Keuringsverslag van een elektrische laagspanning- en zeer lage spanningsinstallatie

NIET CONFORM

Straatnaam	Collegestraat
Huisnummer	4
Busnummer	2
Postcode	3580
Gemeente	BERINGEN
Land	België

Controlebezoek van een huishoudelijke installatie volgens (KB 08/09/2019) - AREI Boek 1- 6.5. en 4.2.4.3.

Afbeelding schakel- en verdeelbord:

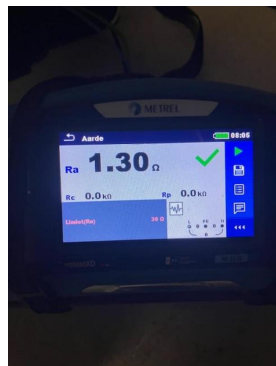
Visueel nazicht (algemeen)	NOK	Directe aanraking	OK	Indirecte aanraking	OK
Aansluitingen	OK	schema in bijlage door Aceg vzw	NA		
Equipotentiale verbindingen	OK	Doorsnede geleiders	OK		
Continuïteit	OK	Verlichting / toestellen	NVT

- 11.01 Eéndraadschema van de installatie is te voorzien en/of te vervolledigen. (Boek 1 Afdeling 2.12 - 2.13 en 3.1.2 en 9.1.2)
- 11.02 Situatieschema van de installatie is te voorzien en/of te vervolledigen. (Boek 1 Afdeling 2.12 - 2.13 en 3.1.2 en 9.1.2)
- 15.13 De nominale spanning dient duidelijk vermeld te worden op een oordeelkundig gekozen plaats. (Boek 1 Onderafdeling 3.1.3.3.)
- 18.17 De niet-gebruikte leidingen verwijderen of aan de uiteinden te isoleren.
- nota/note 19 Alle differentieelstroombeschermingsinrichtingen werden getest en in orde bevonden.
- nota/note 3 Het is niet uitgesloten dat bij een nacontrole bijkomende inbreuken worden vastgesteld bij voorleggen schema's.
